霧島市 子供の移動経路/通学路等対策箇所図  
(万膳小学校区)

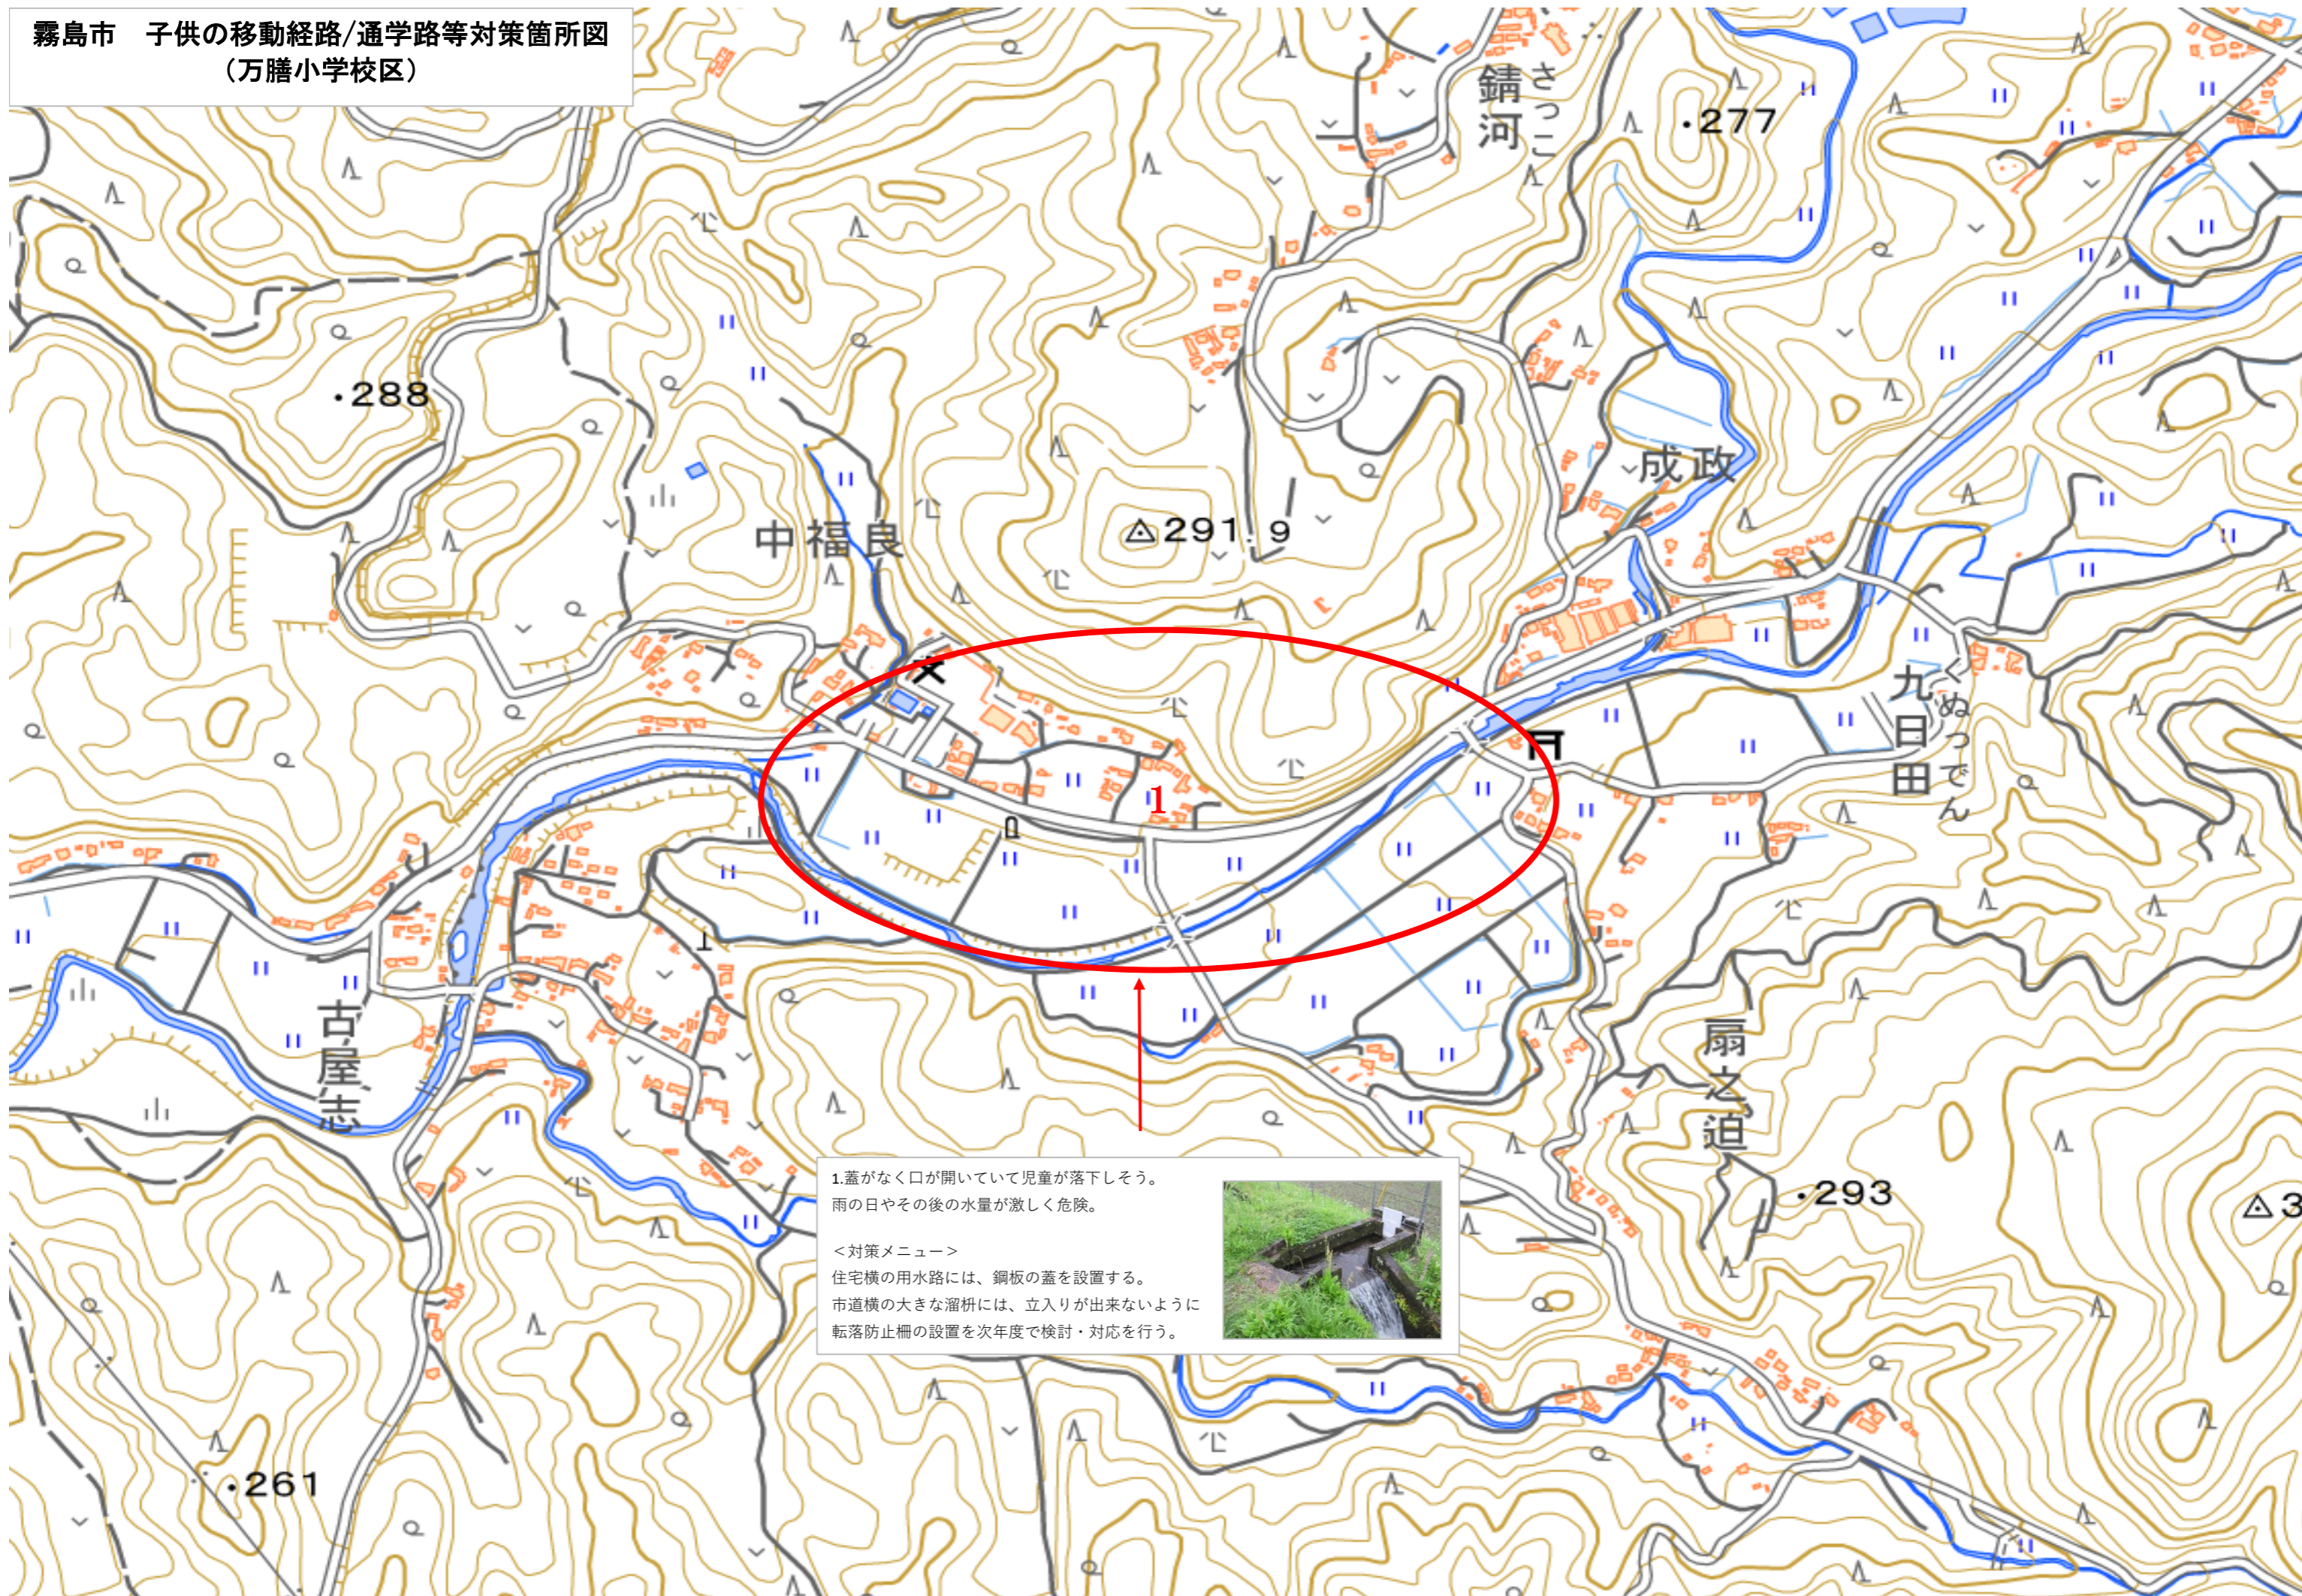
1.蓋がなく口が開いていて児童が落下しそう。  
雨の日やその後の水量が激しく危険。

住宅横の用水路には、銅板の蓋を設置する。  
市道横の大きな溜枒には、立入りが出来ないように  
転落防止柵の設置を次年度で検討・対応を行う。
